# 島根原子力発電所2号炉 基準津波の策定について

## 1号放水連絡通路防波扉位置における評価

(コメント回答)

令和元年9月13日  
中国電力株式会社

### 評価地点の考え方及び評価地点の変更に至った経緯(コメントNo.2)

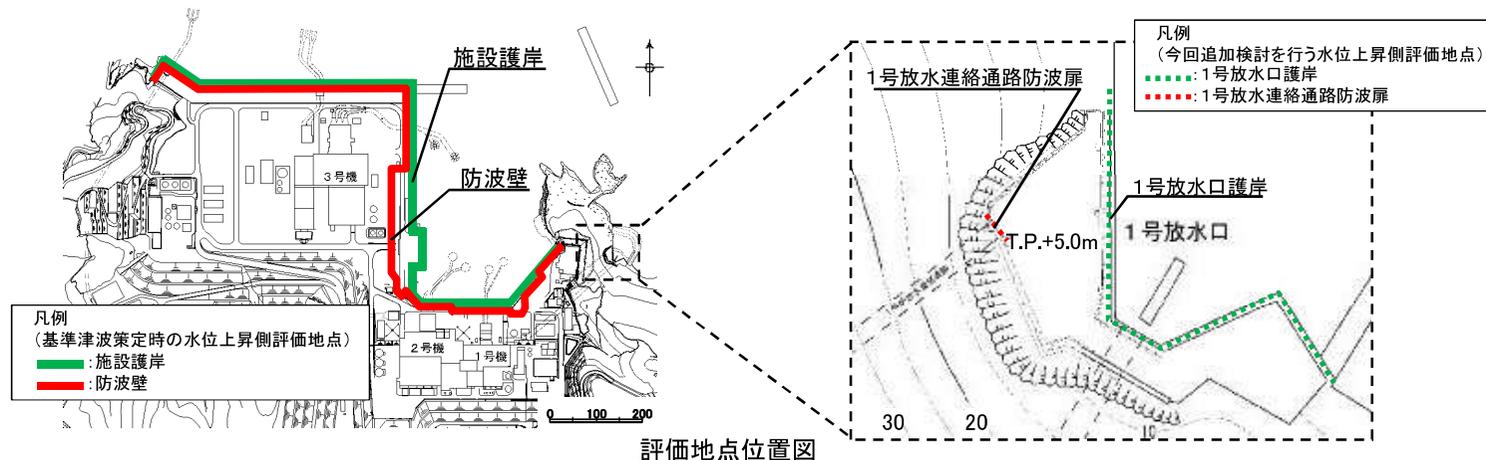
No.	コメント要旨	審査会合等	頁
1	入力津波の設定において、1号放水連絡通路防波扉は基準津波の策定の評価地点として設定されていないため、当該地点での基準津波の波源の選定結果を地震・津波の審査会合において説明すること。	令和元年5月21日 第715回審査会合	P5～12, 別冊1 及び 別冊2
2	「施設護岸又は防波壁」に「1号放水口護岸又は1号放水連絡通路防波扉」を含めて評価地点とする考え方と評価地点の変更に至った経緯について記載を充実すること。	令和元年6月28日 第737回審査会合	P3, 4
3	「1号放水口護岸又は1号放水連絡通路防波扉」に着目したパラメータスタディを実施し、「施設護岸又は防波壁」に「1号放水口護岸又は1号放水連絡通路防波扉」を含めて評価することが妥当かを説明すること。	令和元年6月28日 第737回審査会合	P14～135

- 第715回新規規制基準適合性審査(令和元年5月21日)において、「1号放水連絡通路防波扉は基準津波の策定の評価地点として設定されていないため、当該地点での基準津波の波源の選定結果を地震・津波の審査会合において説明すること(コメントNo.1)」及び「入力津波高さを近接した複数の箇所において異なる設定高さとしている理由を説明すること(入力津波設定におけるコメント)」とのコメントを受けた。

- 基準津波策定時(第632回新規規制基準適合性審査(平成30年9月28日))において、水位上昇側の評価地点として「施設護岸又は防波壁」を設定し、敷地に与える影響が大きい津波を基準津波として選定していた。その際、1号放水連絡通路防波扉付近は、「施設護岸又は防波壁」に大きな影響を与える波源が支配的となると考えていたことから、評価地点として設定していなかった。
- このため、入力津波設定の際(第686回新規規制基準適合性審査(平成31年2月26日))、1号放水連絡通路防波扉は、「施設護岸又は防波壁」を評価地点として策定した基準津波の波源により入力津波高さを設定した。

- コメントNo.1を踏まえ、1号放水連絡通路防波扉は海岸線の方角において広がりを持っている「施設護岸又は防波壁」の延長上と考えられることから、基準津波策定においては「施設護岸又は防波壁」に「1号放水口護岸又は1号放水連絡通路防波扉※1」を含めた評価地点とする。
- また、入力津波設定におけるコメントを踏まえ、外海に面した全ての施設は、保守的な評価となるよう「施設護岸又は防波壁」に「1号放水口護岸又は1号放水連絡通路防波扉」を含めて評価した最大の水位を、一律に入力津波高さとして設定することに見直す※2ため、基準津波と入力津波の評価方法の整合性の観点から、基準津波の策定においても「施設護岸又は防波壁」に「1号放水口護岸又は1号放水連絡通路防波扉」を含めた評価地点とする。

※1 「1号放水口護岸又は1号放水連絡通路防波扉」の評価水位は、1号放水連絡通路防波扉における水位を基本とするが、津波が1号放水連絡通路防波扉に到達しない場合は、1号放水口護岸及びその遡上域における最大の水位とする。

基準津波の策定における評価地点 評価地点の考え方及び評価地点の変更に至った経緯(コメントNo.2)  
**入力津波設定における評価地点の位置及び見直し前後の考え方**

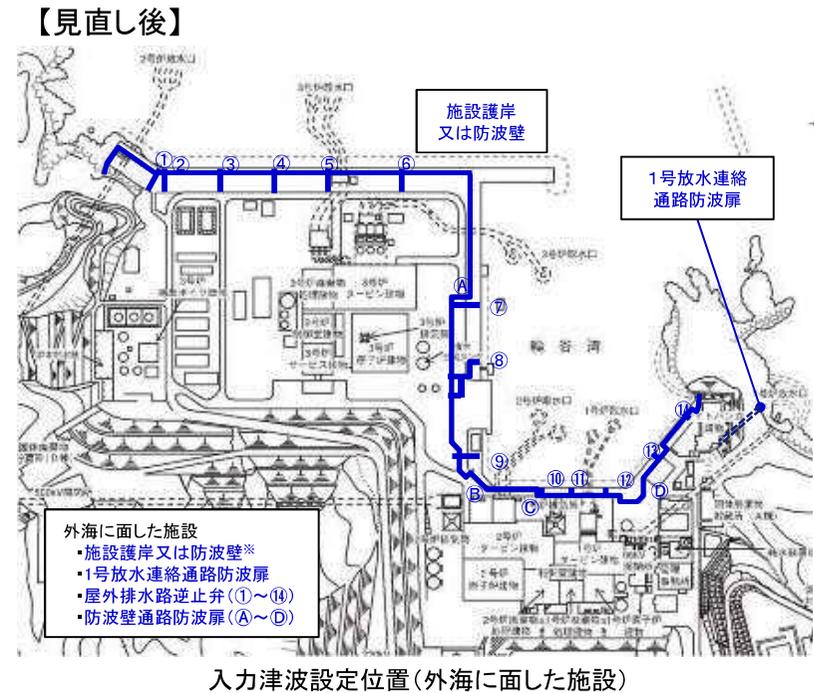
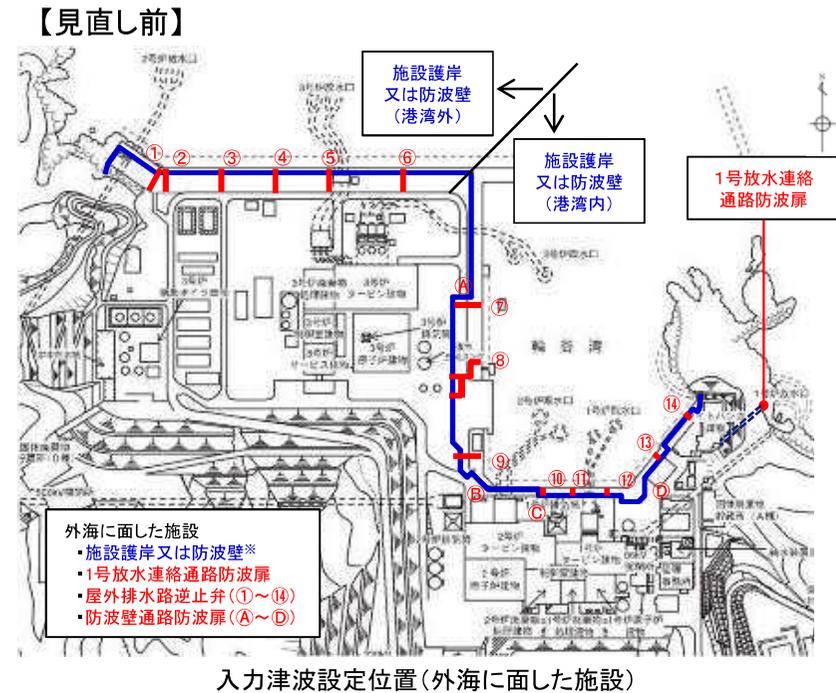
入力津波の設定に当たり、第715回新規制基準適合性審査(令和元年5月21日)においては、外海に面した施設の各地点における最大水位を入力津波高さとしていた。

外海に面した全ての施設は、保守的な評価を行うため、「施設護岸又は防波壁」に「1号放水連絡通路防波扉」を含めて評価した最大の水位を、一律に入力津波高さとして設定する。
